Mission régionale d'autorité environnementale

**Avis délibéré de la mission régionale d'autorité
environnementale sur le projet de réalisation du
« parc photovoltaïque de la Mine »
sur la commune de Soumont Saint-Quentin
(Calvados)**

N° : 2019-3054

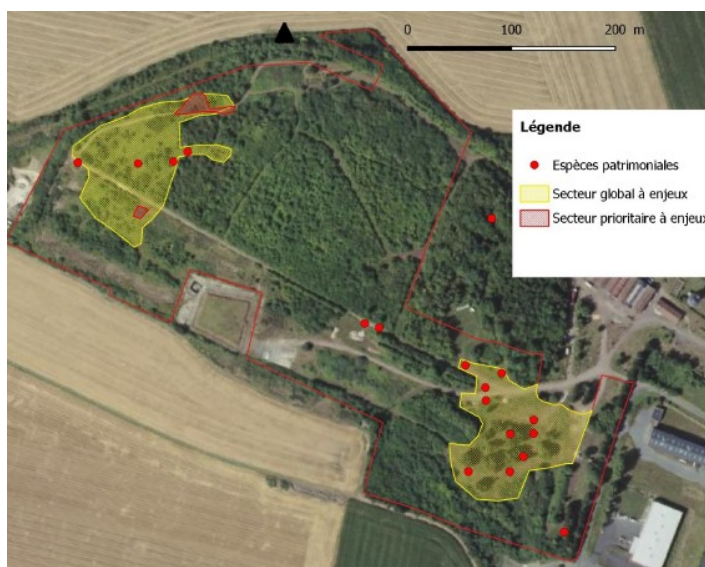
zone de projet, sont opportunes. Elles permettent de conserver un certain volume végétal depuis les points de vue situés au sud, et de faire effet d'écran depuis ceux situés au nord et à l'est. Afin de compenser l'impact visuel important du projet vu depuis le sud de sa zone d'implantation, et notamment pour les habitants de Potigny concernés et les randonneurs, l'implantation d'une haie composée d'arbres et d'arbustes est prévue le long de la clôture. Sans permettre d'occulter totalement les panneaux photovoltaïques, elle vise à mieux les intégrer dans le paysage. Cependant l'étude n'apporte que peu de précisions sur la consistance et les modalités de réalisation de cette haie. Outre son positionnement sur les divers plans du projet, il serait nécessaire de préciser sa largeur, le linéaire concerné, s'il s'agit d'une haie simple ou éventuellement double implantée de part et d'autre de la piste périphérique, etc. En compléments, des photomontages proposés en vue lointaine (cf. pages 40 et 41) et des simulations en vue rapprochée auraient pu utilement être proposés afin de permettre au grand public d'apprécier l'effet de cette haie.

L'autorité environnementale recommande de préciser la nature et les modalités d'implantation de la haie paysagère prévue en limite sud de la zone d'implantation du projet et suggère d'enrichir l'étude par des simulations de rendu adaptées, permettant d'apprécier l'impact visuel résiduel du projet.
